Discussione sulla V.I.A:

No al frazionamento delle valutazioni: un caso di opere ferroviarie.

Giovanni Damiani, biologo, Comitato scientifico di Italia Nostra

Si riferisce sul caso del progetto “di prefattibilità” per il rifacimento del nuovo CORRIDOIO FERROVIARIO ROMA-PESCARA.

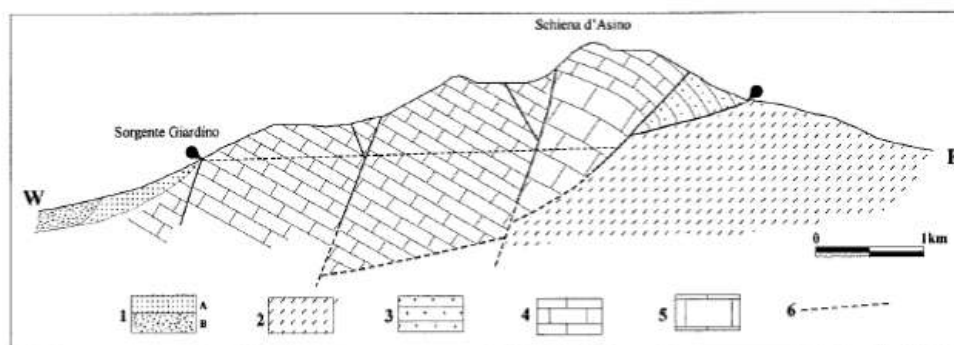
Le gallerie previste andranno ad infiltrarsi all'interno e alla base di un gigantesco acquifero che dà origine a sorgenti copiose tra cui quelle del Giardino, a circa 250 metri di quota, che rappresentano la maggiore emergenza della falda di base dell'idrostruttura della montagna. Una sintesi delle conoscenze e nuove indagini sul campo sull'argomento è pubblicata nel Bollettino della Società Geologica Italiana: Torquato Nanni (Univ. Politecnica delle Marche), Sergio Rusi (Univ. Degli Studi G. d'Annunzio- Chieti) e Roberto Salvati - "Idrogeologia della Montagna del Morrone (Appennino Abruzzese): dati preliminari – gennaio 2001.

Gli studi quantitativi e idrochimici del Morrone evidenziano una grande circolazione idrica all'interno del massiccio carbonatico, con tempi di permanenza sufficientemente lunghi da non risentire di diluizioni dovute ad apporti meteorici. I tempi minimi di rinnovamento sono anch'essi molto lunghi, a testimonianza dell'alta capacità di autoregolazione dell'acquifero alimentatore. L'acqua del Morrone alimenta anche il tratto medio e basso del fiume Tirino, essendo l'acquicludo situato a monte di Bussi officine, nella cui area è ubicata una sorgente assai copiosa.

IDROGEOLOGIA DELLA MONTAGNA DEL MORRONE

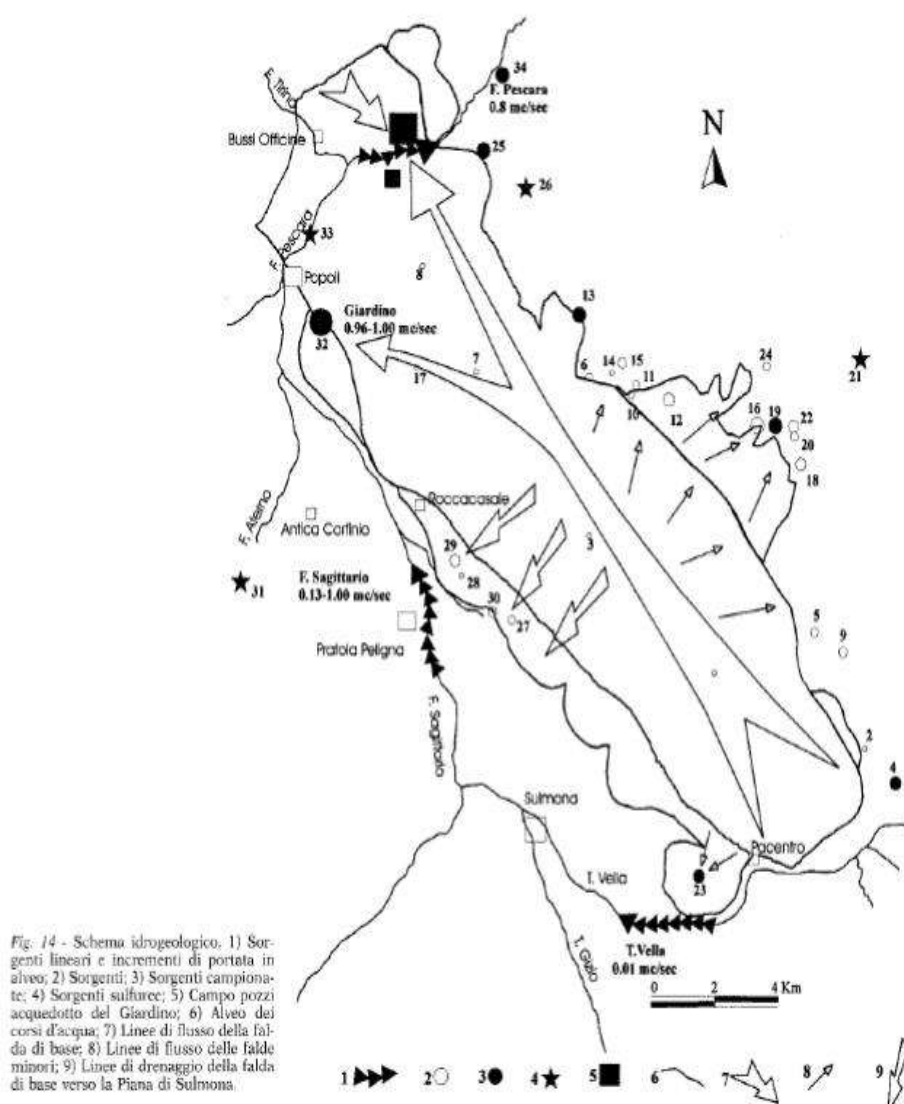
Le sorgenti del Giardino, con una portata di 1400 litri/secondo, forniscono acqua oligominerale

naturale e per questo sono captate e alimentano l'omonimo grande acquedotto entrato in esercizio nel maggio 1958. Esso serve una parte assai vasta e popolosa della regione Abruzzo e, in particolare i seguenti comuni (tra cui due capoluoghi di provincia e uno che per popolazione è il secondo della Regione) : *Alanno, Bolognano, Bussi sul Tirino, Casalincontrada, Castiglione a Casauria, Cepagatti, Chieti, Città Sant'Angelo, Lettomanoppello, Manoppello, Montesilvano, Pescara, Pianella, Rosciano, San Giovanni Teatino, Scafa, Spoltore, Tocco da Casauria, Torre dei Passeri, Torrevicchia Teatina, Turrivalignani*. La popolazione connessa è di oltre 350 mila residenti e altre circa 100 mila presenze in periodo turistico-balneare.

Si è appreso che i due tunnel in progetto andranno in valutazione come terzo lotto. Ci si interroga se, con questa procedura che s'intenderebbe avviare frazionata, quando coi due precedenti lotti i binari saranno arrivati alle pendici del Monte Morrone, se risultasse necessario cambiare percorso, come praticamente auspicabile se non certo, verrà eliminato quanto precedentemente realizzato?

Si chiede un intervento autorevole che:

- chiarisca la non frazionabilità delle valutazioni delle opere che, invece, devono essere sempre sottoposte a procedura di VIA nel complesso, incluse le alternative possibili.
